平成 31 年 3 月 14 日  
日本原子力発電株式会社

## 東海発電所 廃止措置計画の工程変更に伴う変更届の提出について

## 東海発電所 廃止措置工程表

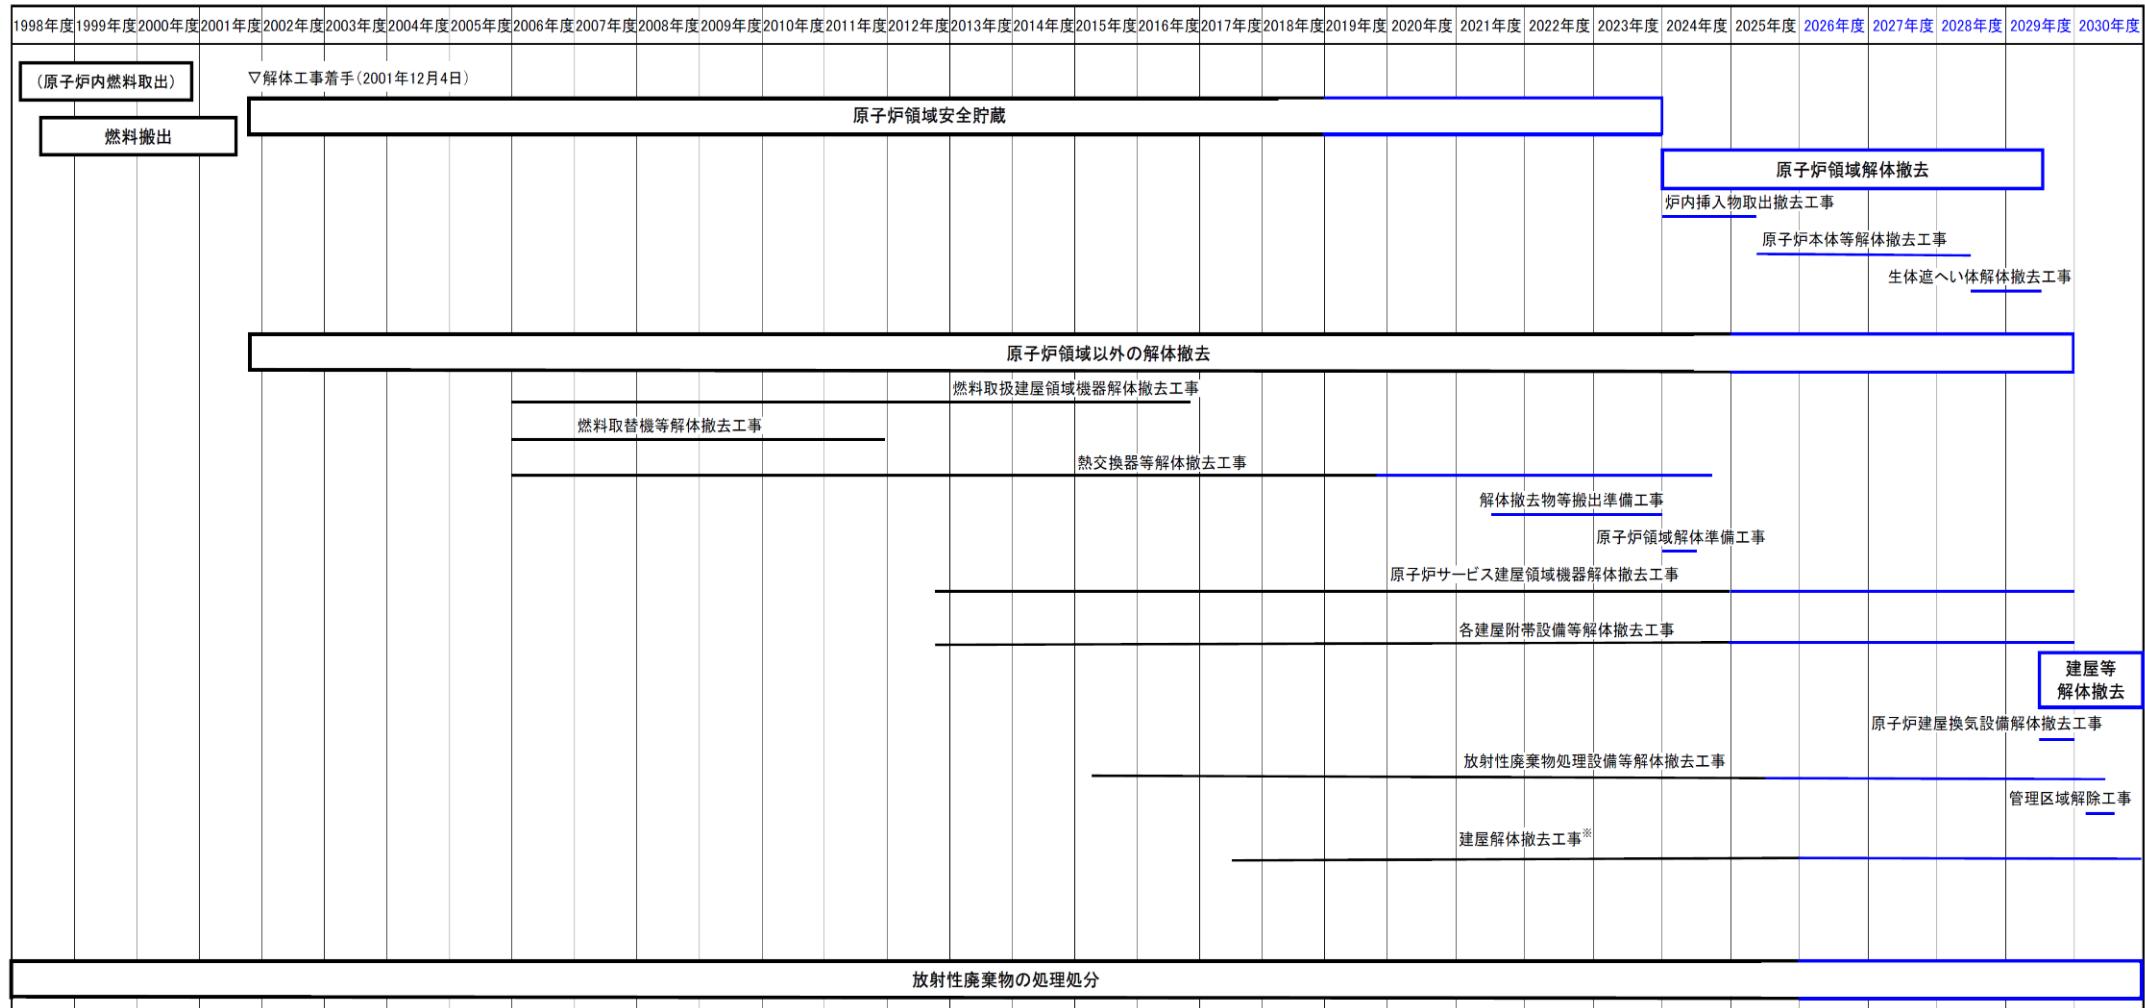
今般、廃止措置計画の原子炉領域解体工事工程について、当該工事に伴い発生する廃棄物を収納する容器の仕様等の決定に時間を要することから、5 年延期することとし、本日、廃止措置計画の変更届を原子力規制委員会に提出しました。
